Vorhabenbezogener Bebauungsplan „Mettlachweg - Merzigweg“

Einspruch gegen den vorhabenbezogenen Bebauungsplan
Mettlachweg-Merzigweg
GD 216/11

Aufstellung eines vorhabenbezogenen Bebauungsplanes Nr. 148.1/50 und örtlicher Bauvorschriften für das geplante Allgemeine Wohngebiet "Mettlachweg - Merzigweg" im Stadtteil Westen der Stadt Ulm (TK 25: 7625 Ulm-Südwest)

8.4 Einspruch gegen die Bauweise, überbaubare Grundstücksflächen, Abstandsflächen, Beschattung

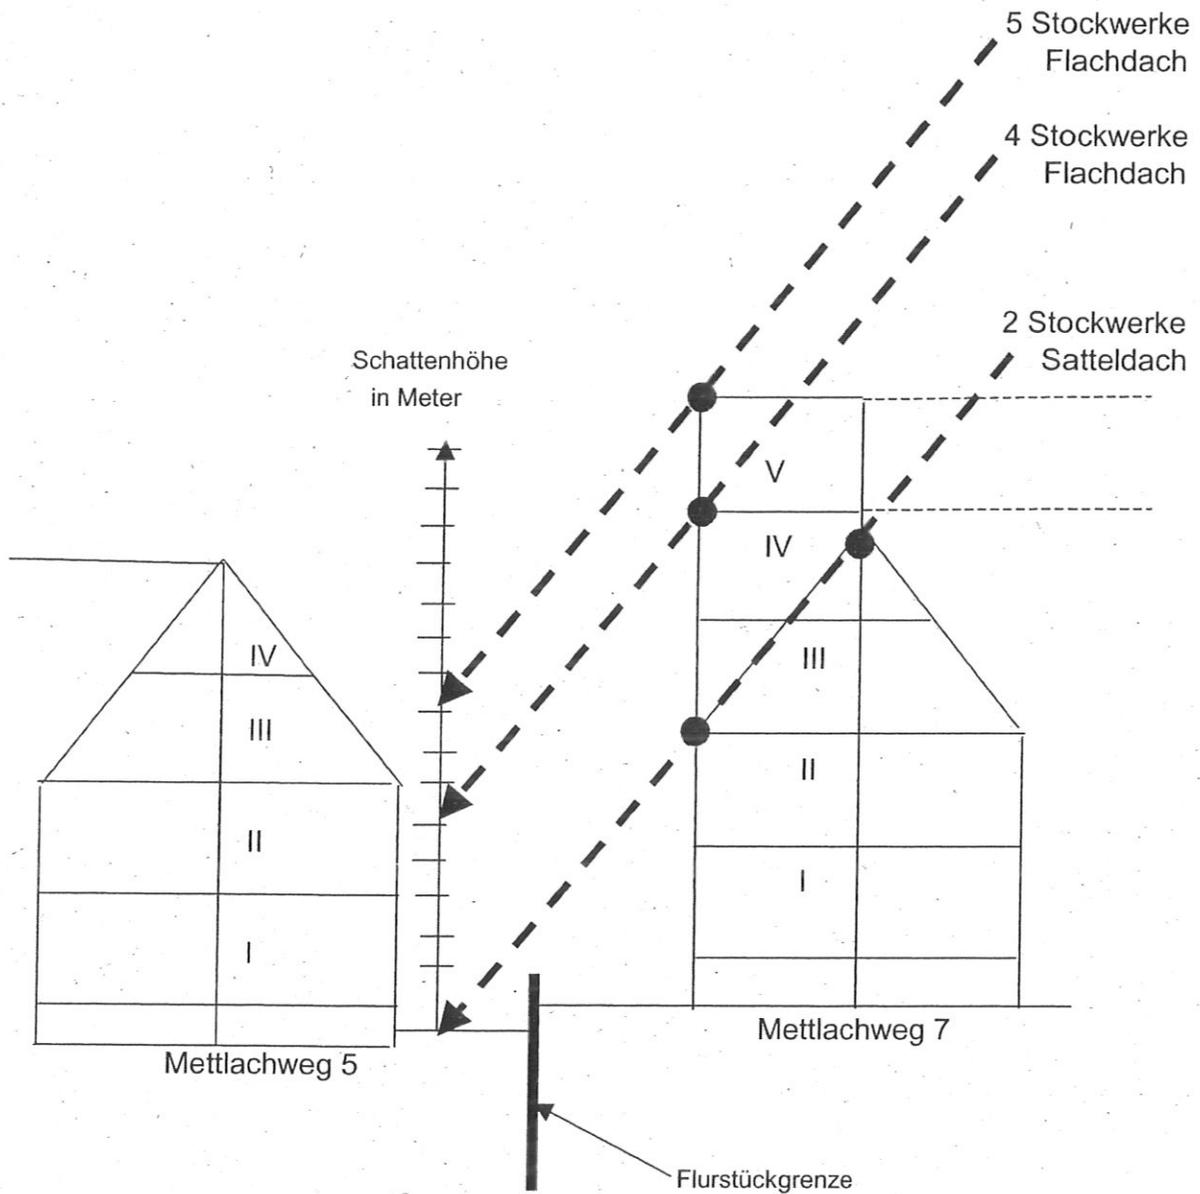
Die Zusammenlegung der Flurstücke 5962-5961-5960-5959-5963 vernichtet die Grünflächen auf den Abstandsflächen des Bestandes. Die Verklammerung der Häuser M 4 mit M 10, M 7 mit M 6 und M 11 mit M 12 (letzte nicht im Modell Nothing) führt zu einem massigen, wuchtigen Baukörper, der überhaupt nicht zur Gartensiedlung passt, diese erdrückt und extrem beschattet (Skizze im Bildteil).

Dagegen widersprechen wir.

Beschattungssituation Mettlachweg 5 / Mettlachweg 7

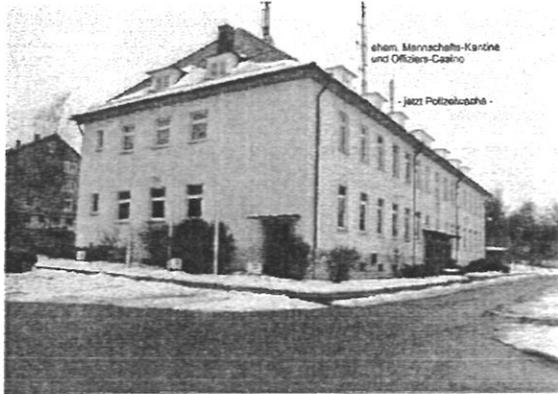
für gleiche Beschattung muß bei 4 Stockwerken das Gebäude Mettlachweg 7 mindestens 4 Meter, bei 5 Stockwerken mindestens 7 Meter weiter von der Grenze entfernt sein (nach Süden verschoben)

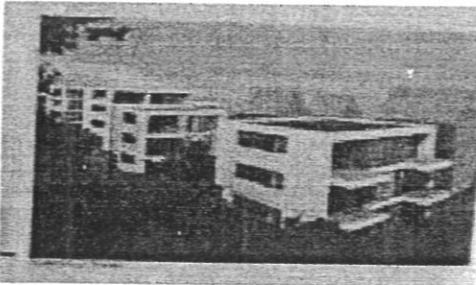
Nething: Die Ansicht von Nordost ist perspektivisch falsch. Sie erweckt den Eindruck, als wären die Zweifamilienhäuser im Norden höher als die geplanten Flüwobauten im Süden.

Bild 23
 Entwurf Nething: total verzerrte Perspektive. Die Giebelhäuser erscheinen höher als die geplanten Flüwobauten, obwohl sie tiefer stehen. Siehe Bild 24
 Die Balkone ragen weit über die Gebäudegrundrisse nach Osten hinaus. Dadurch werden die Gärten der Zweifamilienhäuser noch zusätzlich entwertet.

Bild 25
Entwurf Ziegler: Verklammerung von M 4 mit M 10 und M 7 mit M 6. Ausserdem ein Querriegel zwischen beiden Blöcken.

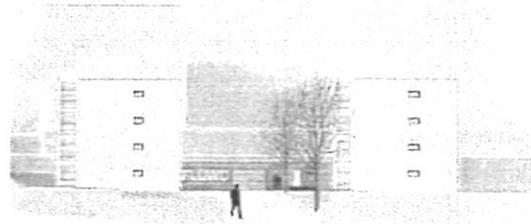
Bild 26
Entwurf Ziegler: die obergeschossige Einfahrt in die Garage hat keinen Stauraum auf eigenem Flurstück.
